## Termékinformáció

**Tárgy :** VKMA 05606 / VKMA 05608

**Alkalmazások :** Opel / Vauxhall Astra G, Corsa C, Combo II 1.7 DI / DTI motorok

Az 1.7 DI és 1.7 DTI motorokon az Opel / Vauxhall megváltoztatta a vezérműszíj-feszítőt. Az új kivitel (VKM 15218) nem cserélhető fel a régivel (VKM 15215), és teljesen eltérő kialakítású.

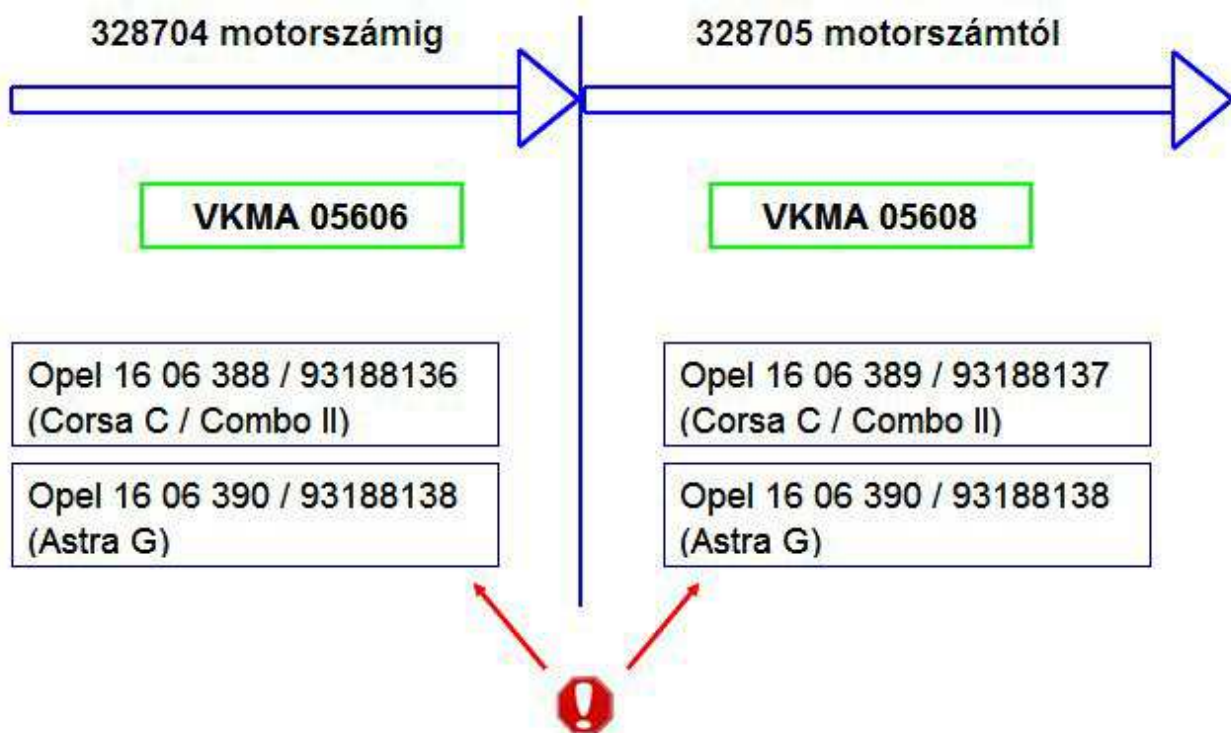
A jelenlegi járműgyártói (OES) kínálatot nem egyszerű megérteni, az tény, hogy az Opel / Vauxhall már nem szállítja a régi kivitelű szíj feszítőt, de ha a régi helyére az újat felszereljük, egy drága MOTORTARTÓBAKOT (XX XX XXX / YYYYYYYY) is ki kell cserélni. Mindezen túl 3 különböző (16 06 388, 16 06 389 és 16 06 390) készlet áll rendelkezésre az érintett járművekhez, de azok tartalma meglepő: egyik sem tartalmazza a szükséges MOTORTARTÓBAKOT (lásd az egyes készletek bemutatását).

Az SKF kínálatának optimalizálása érdekében elhatározta, hogy az összes szíj feszítőt szállítja, és csak 2 VKMA készletet kínál ehhez. SKF készlet felhasználása esetén nem kell motortartóbakot cserélni, és a készletekben az összes rögzítőelemet megtalálja, amelyek a munka teljes elvégzéséhez szükségesek.
